## Nuovo disco freno con l'entrata in serie dell' ECO Plus 3

Il 15 Maggio 2015 parte la produzione in serie del nuovo sistema mozzo 9t – ECO Plus 3, questa avrà inizio dalle esecuzioni con campanatura 120 e freno a disco (Massa rotante ET120).

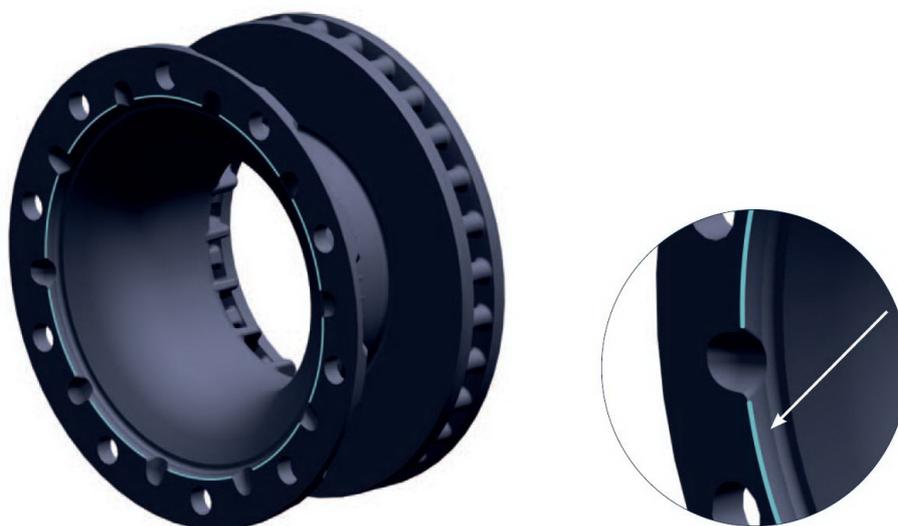
Con l'introduzione dell'ECO Plus 3 si modifica la geometria del disco freno.

Una tolleranza al limite del campo ammesso sul mozzo ET 120, potrebbe comportare per il vecchio disco freno un accoppiamento non ottimale con il nuovo mozzo ECO Plus 3 .

Pertanto, il nuovo disco freno viene dotato di un ulteriore smusso nella zona di collegamento con il mozzo.

I nuovi dischi freno sono compatibili e possono essere montati anche sulle precedenti versioni di assali (ECO Plus 2) in sostituzione dei vecchi codici sopra riportati.

I vecchi dischi freno NON POSSONO e NON DEVONO essere montanti sul nuovo mozzo ECO Plus 3.
